Date	20 mai 2013
Objet	Communiqué sécurité 2013/04 WALIBI LITE, WALIBI ² , EVASION ²

Remplacement des cordons élastique de la poche parachute

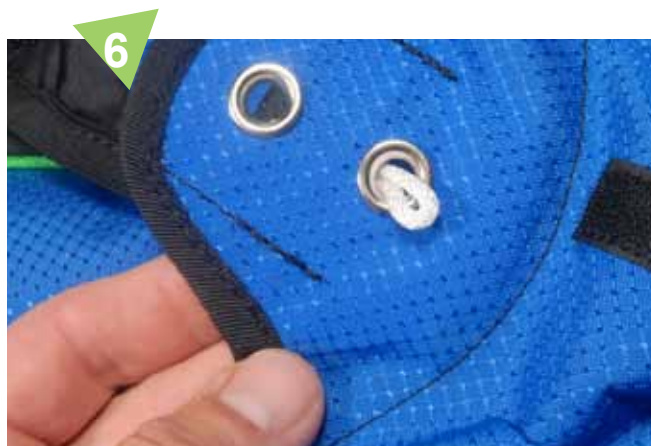
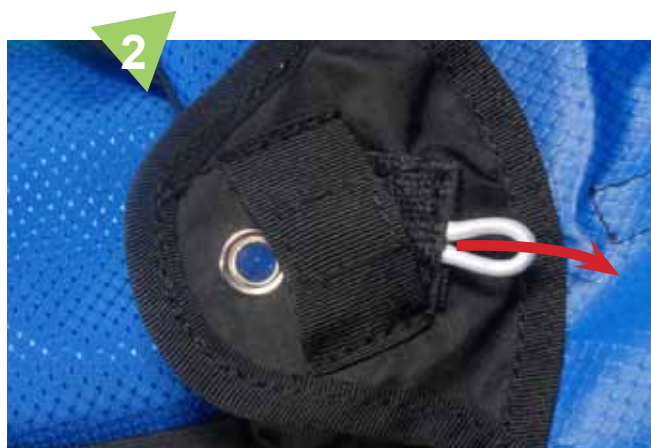
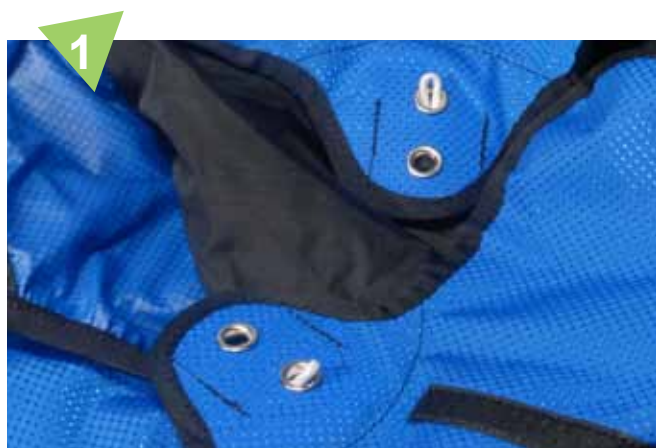
Nous avons remarqué que les coutures de fixation des élastiques de fermeture de la poche parachute sur nos sellettes pilote biplace 2013 pouvaient les fragiliser. Pour éviter toute usure prématurée et tout risque d'arrachement, nous vous invitons à les remplacer par des cordelettes.

Kit de remplacement
